(仮称) 出水ウィンドファーム事業  
環境影響評価準備書

補足説明資料

令和6年11月

日本風力サービス株式会社

図 1 (1) 調整池及び盛土に係る縦断面図位置図

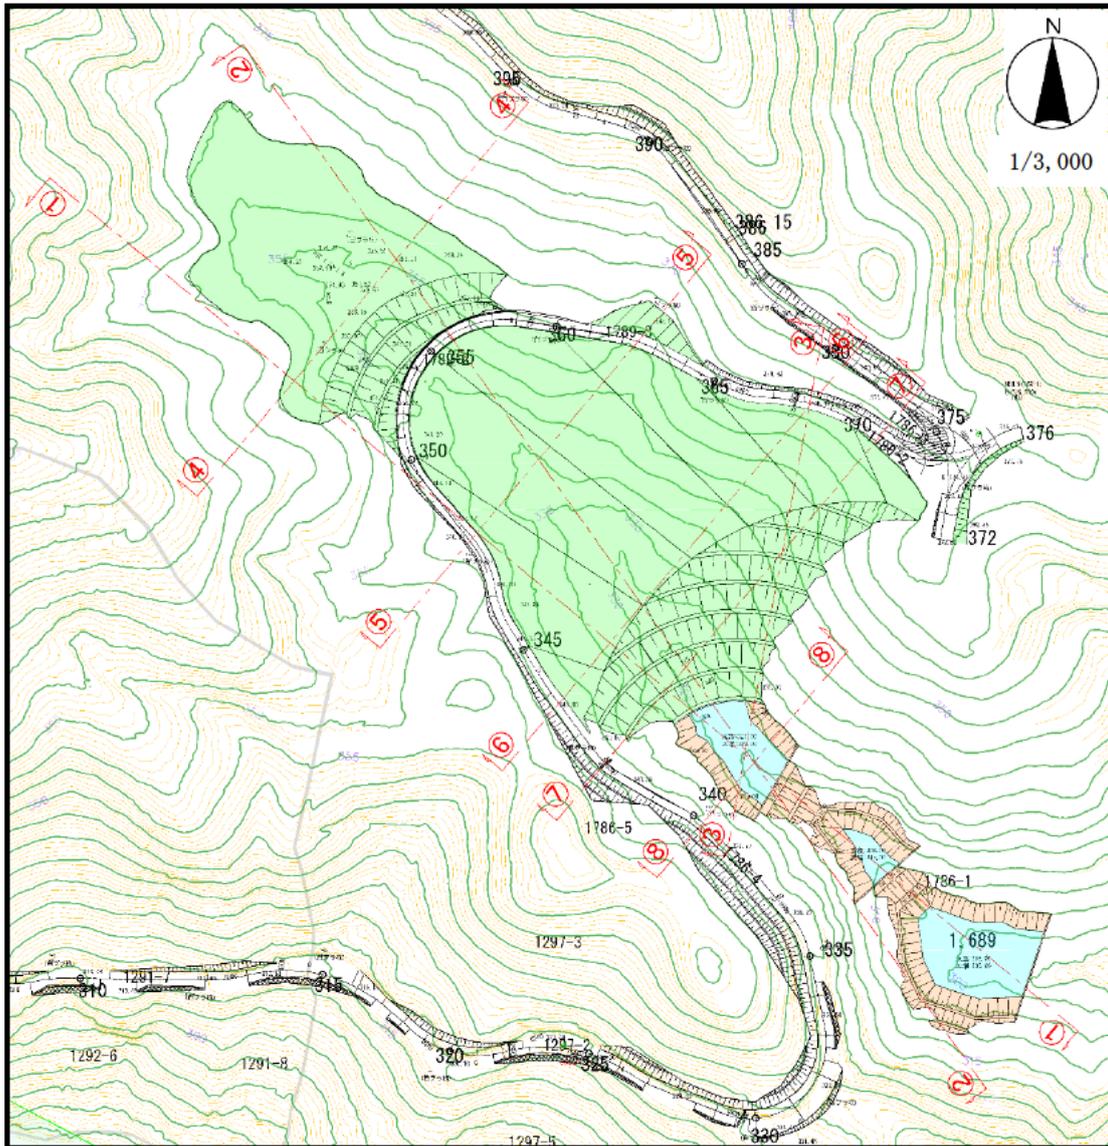
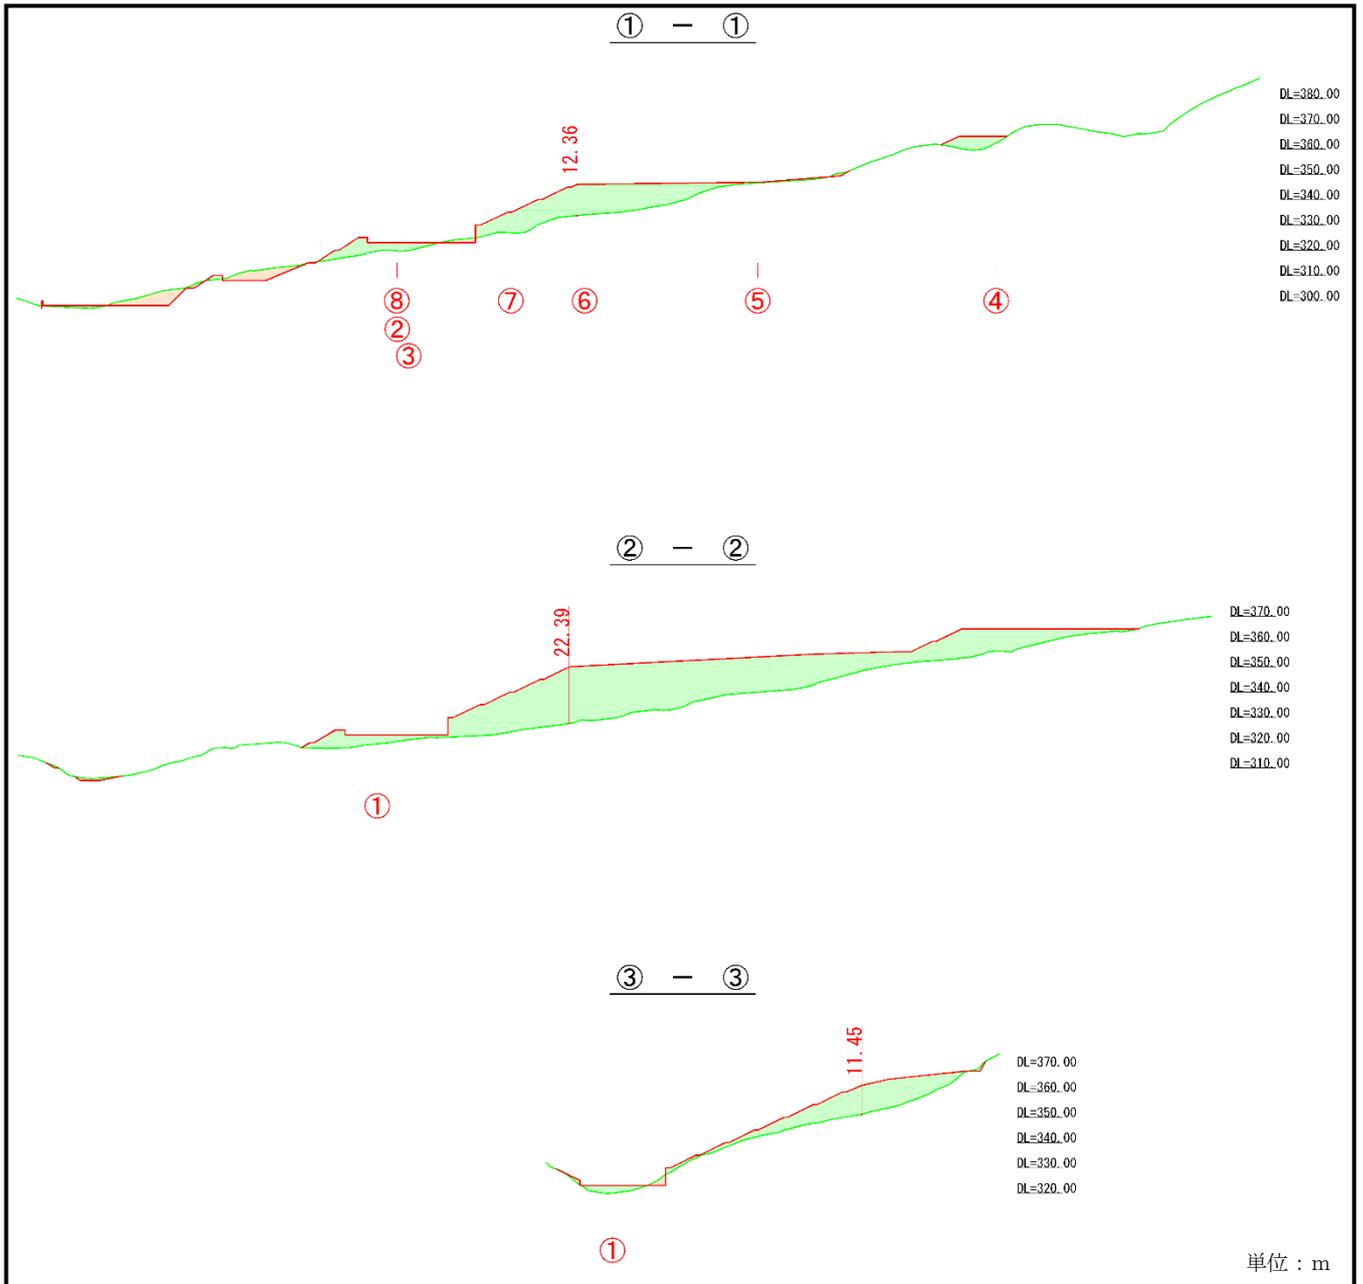
上記調整池および盛土の縦断面図および雨水排水対策を示して下さい。供用後、この盛土はどの様に利用する計画でしょうか？（土捨て場としなかった理由にも関連）

調整池及び盛土に係る縦断面図は、図 1(1)～(3)及び図 2 に示すとおりです。

また、当該盛土部については、工事用道路の路体盛土であるとともに、地元林業事業者から平坦地の無い山間部の林業施業の貯木場、又は林業施業に伴う林産物の加工集積、積み替え場としての利用の要望もあったことから、土捨て場としてはおりませんが、供用後における活用方法については、本事業に関連して設立いただいた地域任意団体「風よ吹けの会」での定例会や地域住民の方々との意見交換の中で詳細を今後協議、調整してまいりたいと考えております。

なお、当該盛土部については、これまでの準備書に対する住民等のご指摘も踏まえ、今後、可能な限り盛土量を少なくできるように、現地形に合わせたヤードエリアの設定や道路ルートを選定など、現状の地形を可能な限り損なわないよう配慮することにより、切土・盛土面積が最小限となるよう計画を再検討してまいります。

図 2 調整池に係る断面図

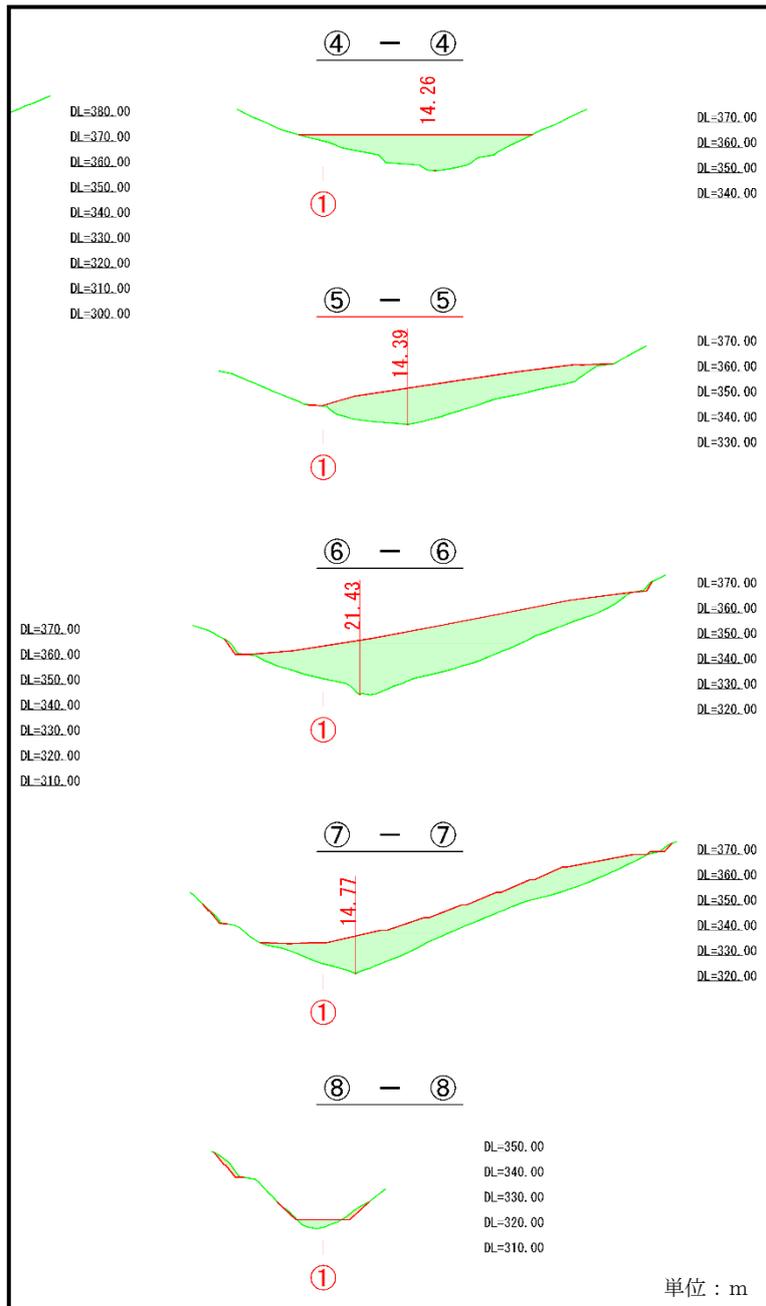
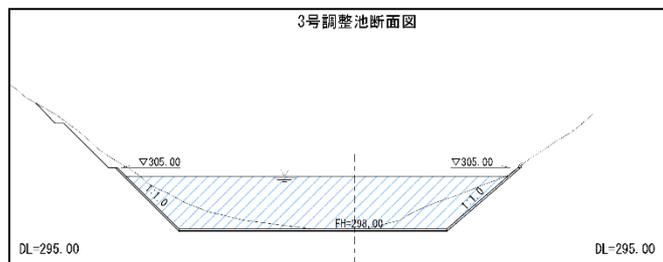
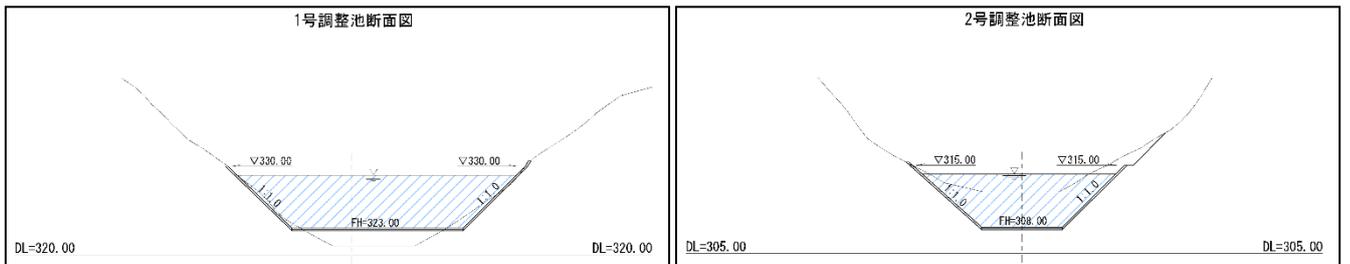
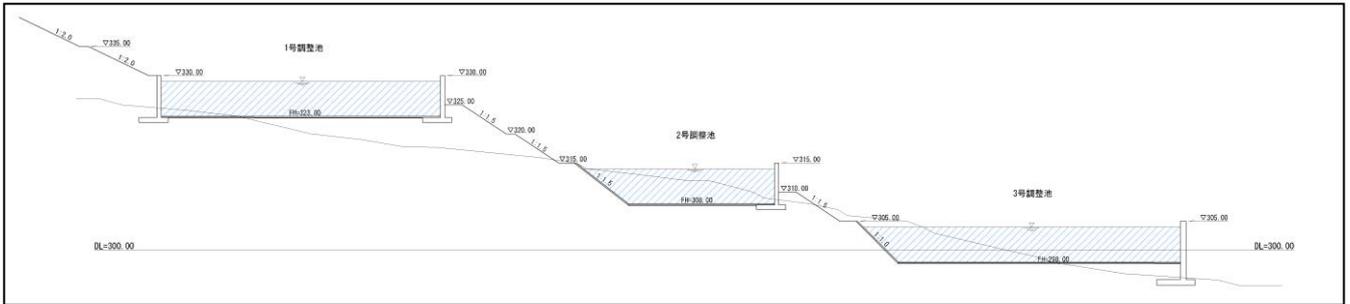
3つの調整池の構造を図等を用いて具体的に詳しく説明してください。

調整池については、図 2 に断面図を示しますが、盛土の前面に逆 T 型擁壁を設け、底面はコンクリート、法面についてはモルタル吹付けにて止水する構造を計画しております。

この仕様については、現時点で関係機関との協議をしておりますが、住民等のご指摘も踏まえ盛土量を最小限とすることを重点に検討すべきと思料しており、調整池の規模等を含め、今後再検討してまいります。

図 3 調整池及び下流流路図

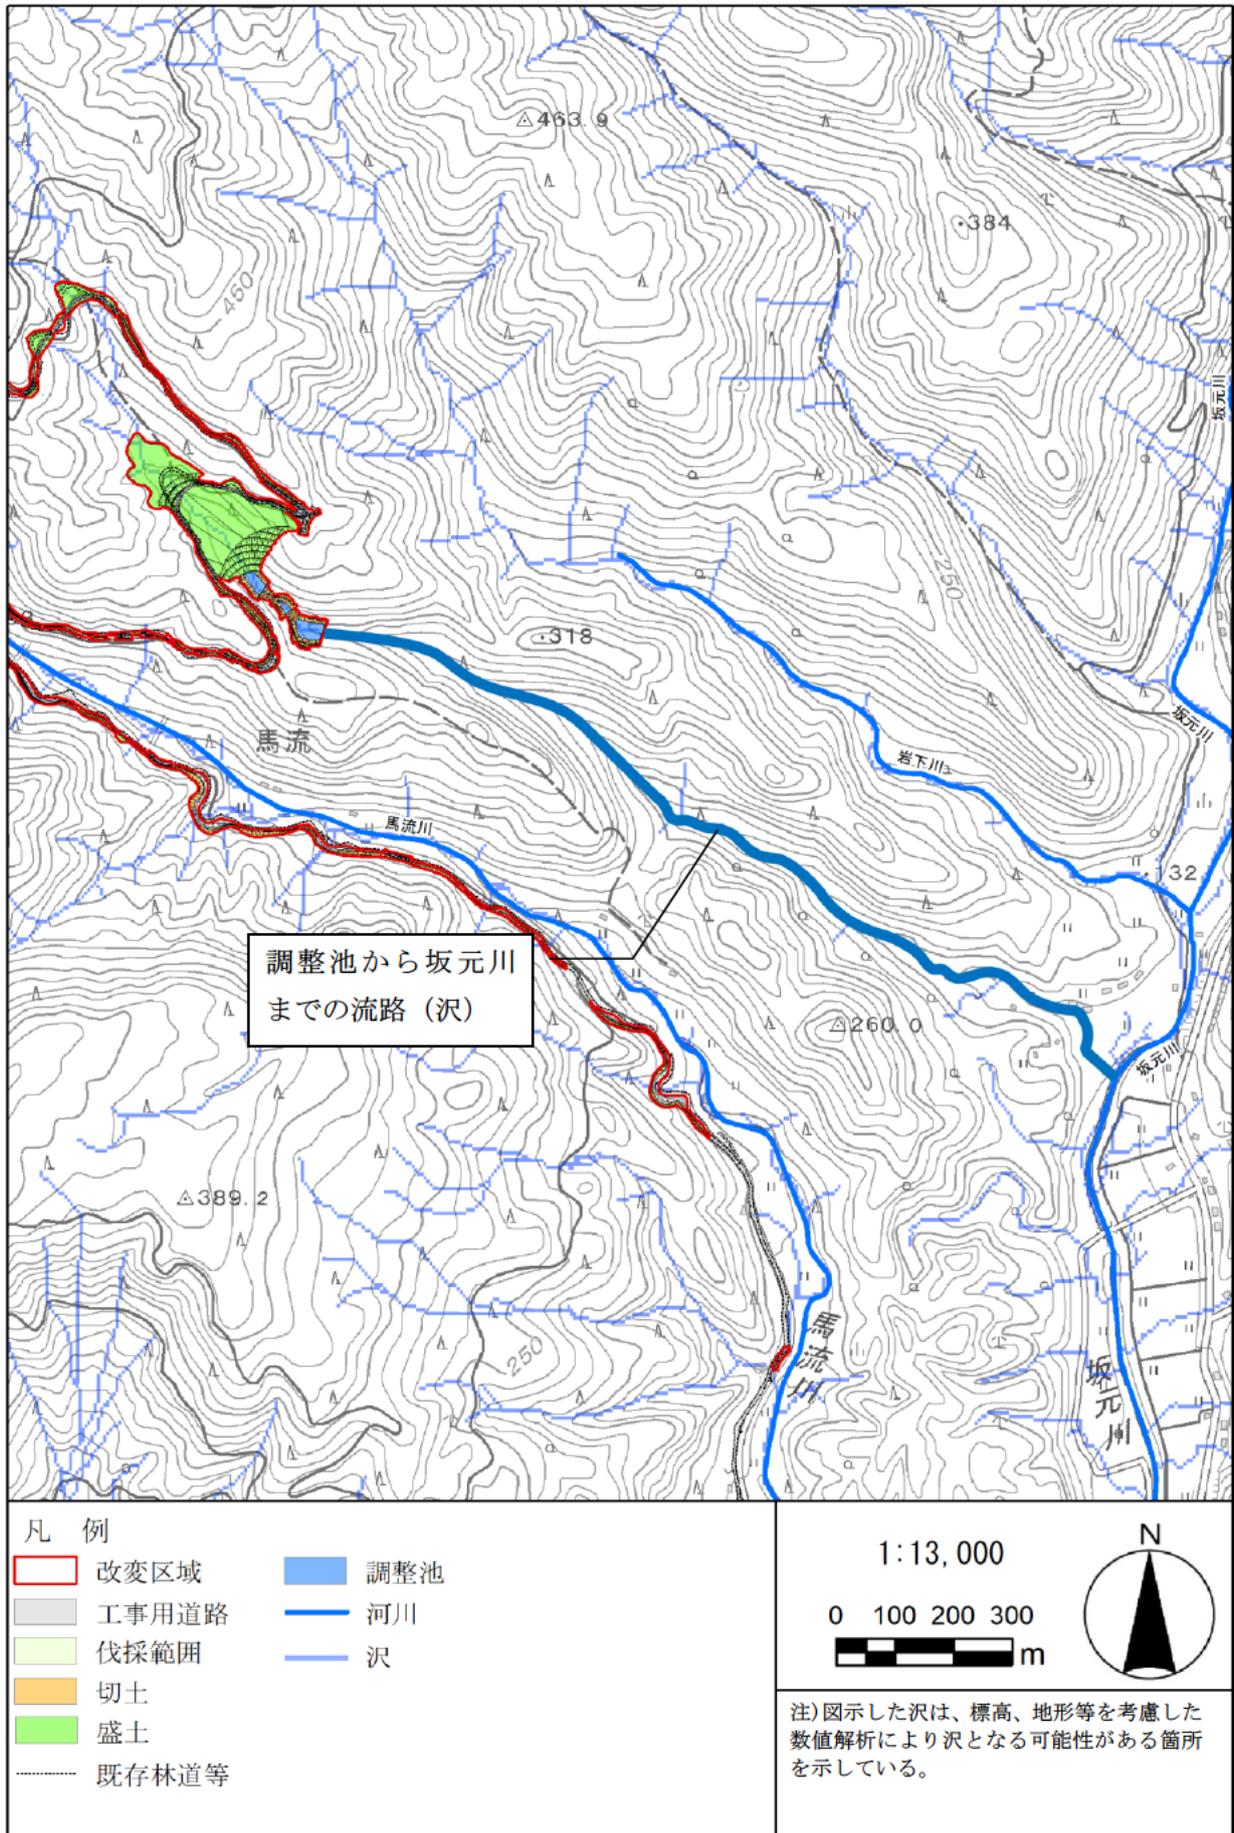
各調整池間の連結部の構造（1号ー2号、2号ー3号）、および3号調整池の排水口の構造、及び3号調整池排水口から河川までの流路を示してください。

各調整池間の連結部及び3号調整池の排水口の構造については、コルゲートパイプやボックスカルバート等を検討しており、今後の行政や関係機関との協議により仕様を確定していく予定です。

また、3号調整池排水口は、図3に示すとおり既存の沢筋に放流し、坂元川に至る流路となっております。

図 4 最寄民家と学校等までの距離

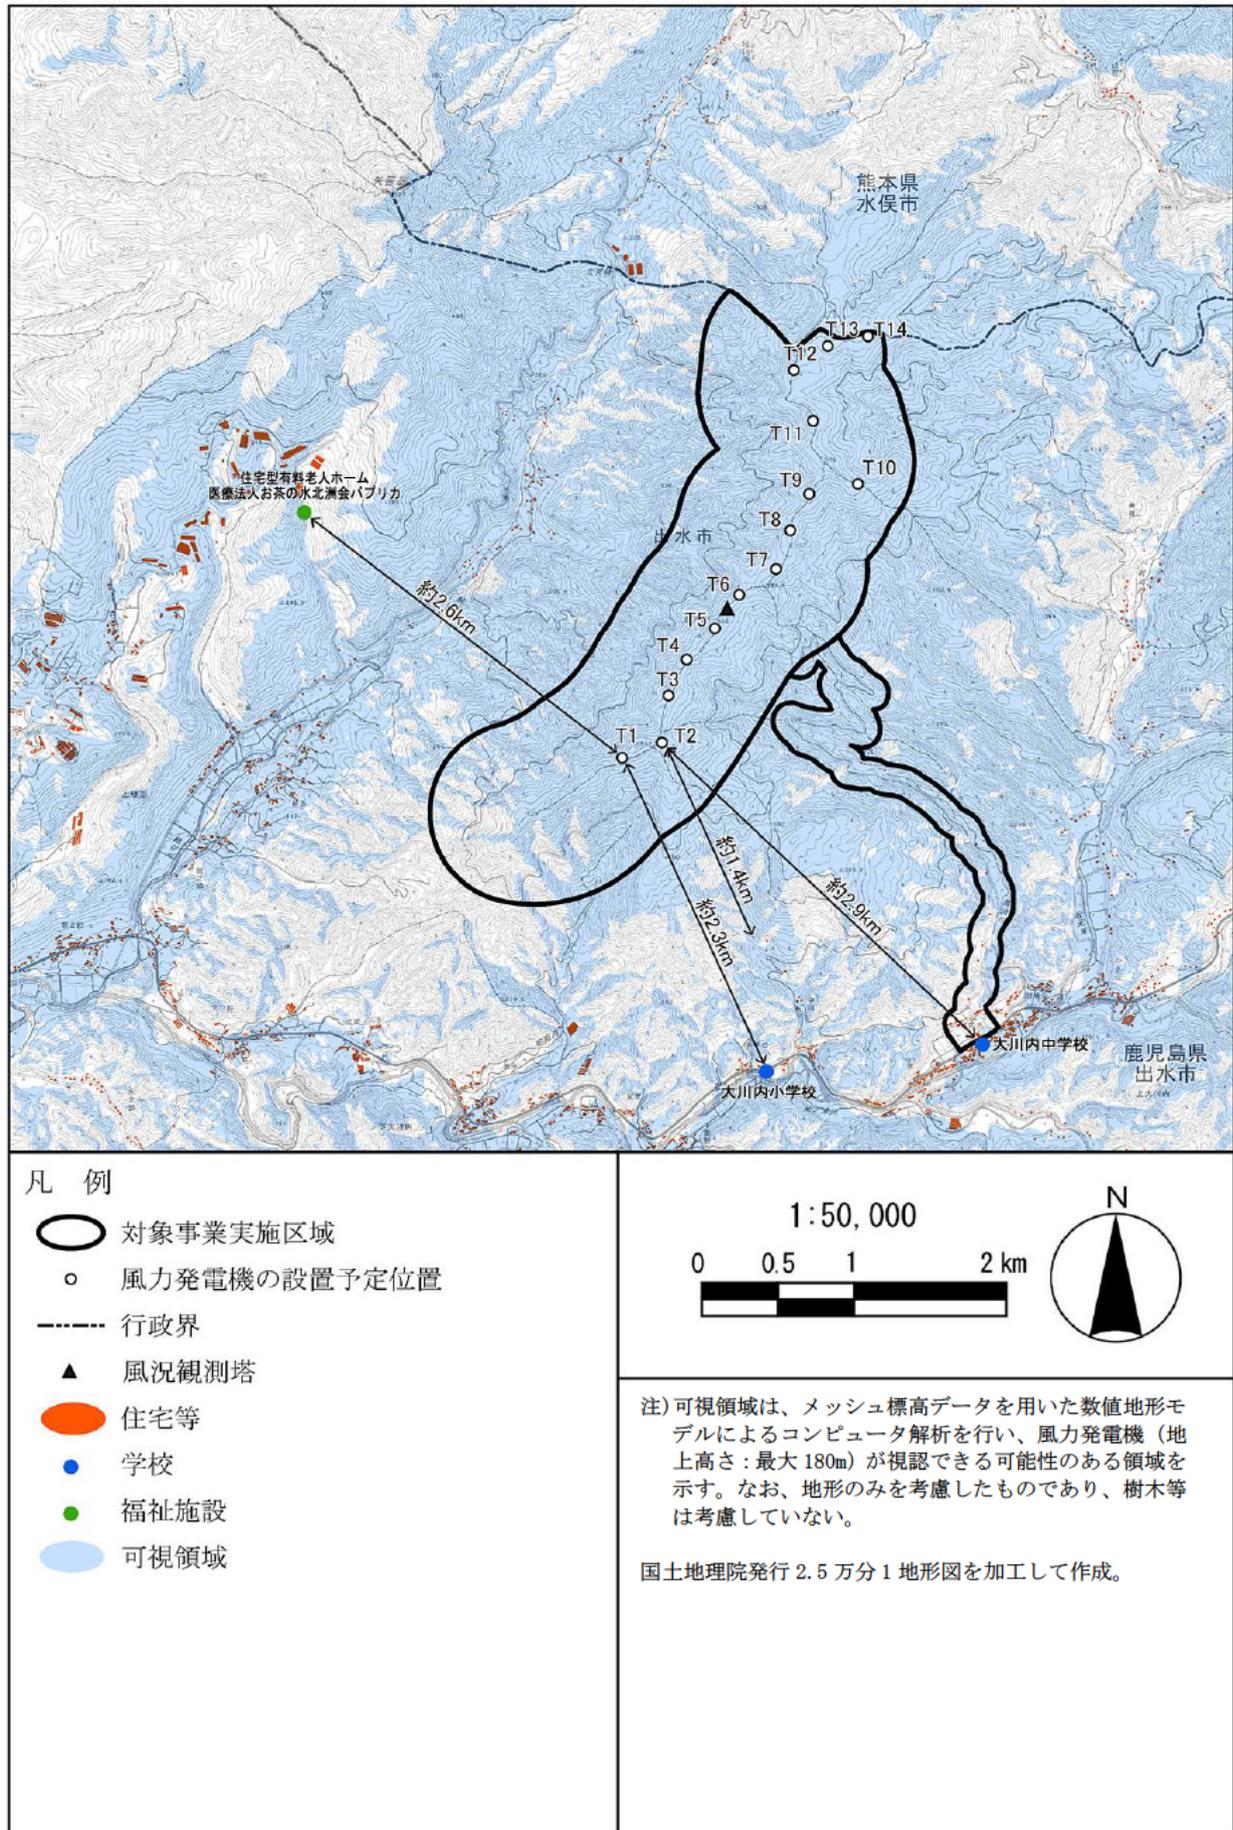
風車に最寄りの民家と学校等までの距離を矢印と数値で示してください。

ご指摘を踏まえ、風車の最寄民家と学校等までの距離について、図 4 に示します。
